**Sicherheit für Radfahrer/innen: Erweiterung der Fußgängerampel um ein Fahrradsymbol
an der Kreuzung Cosimastraße – Johanneskirchner Straße**

BA-Antrags Nr. 20-26 / B 00690 des Bezirksausschusses
des Stadtbezirkes 13 – Bogenhausen vom 15.09.2020

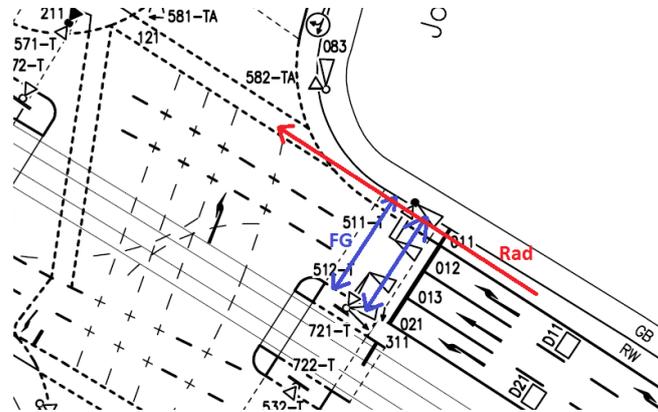
Eine wie von Ihnen angeregte Verlagerung der Haltlinien für Radfahrende im Zuge der
Cosimastraße, ist aufgrund der dortigen baulichen Gegebenheiten nicht möglich.
Da die gegenständlichen Radwege im relevanten Einflussbereich der dortigen LSA
fahrbahnnah geführt werden, sind diese definitionsgemäß auch Teil der Fahrbahn.
Radfahrende müssen somit gemäß § 37 Abs. 2 Punkt 6 StVO, dort auch die Signale des
Fahrverkehrs beachten.

Da zudem Fußgänger*innen aufgrund der fahrbahnnahen Führung der Radwege, auch den
unmittelbar an die Fahrbahn anschließenden Radweg signalgesichert queren müssen, ist
somit eine Halteposition der gegenständlichen Radfahrenden, noch vor der Konfliktfläche mit
den dort quernden Fußgänger*innen erforderlich.

Da insgesamt jedoch die von Ihnen angesprochene Sichtbarkeit von Radfahrer*innen selbstverständlich sehr wohl zur Sicherheit selbiger beiträgt, werden wir die Markierung der Haltlinien dahingehend anpassen, dass sich ein Versatz zwischen Haltlinie für Radfahrer und Haltlinie für den Fahrverkehr von 3 Metern ergibt.

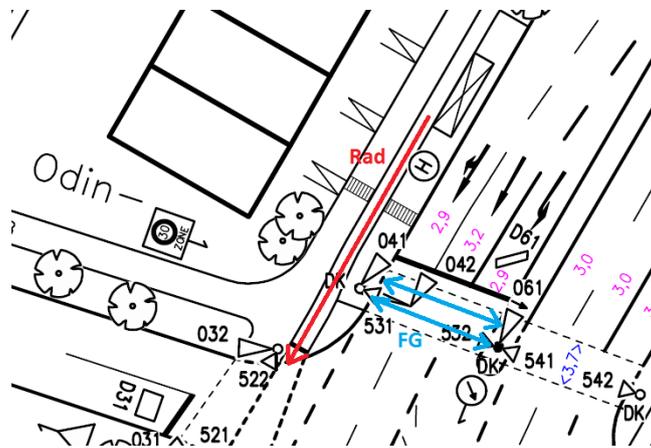
Unterschiedliche Situationen müssen wir aber wiederum unterschiedlich behandeln. Sie nehmen die LSA in der Effnerstraße als Vorbild zum Vergleich. Dort liegt jedoch eine andere bauliche Situation vor. Es gibt keine unmittelbare Berührungsfläche zwischen Fußgängerfurt und Radweg:
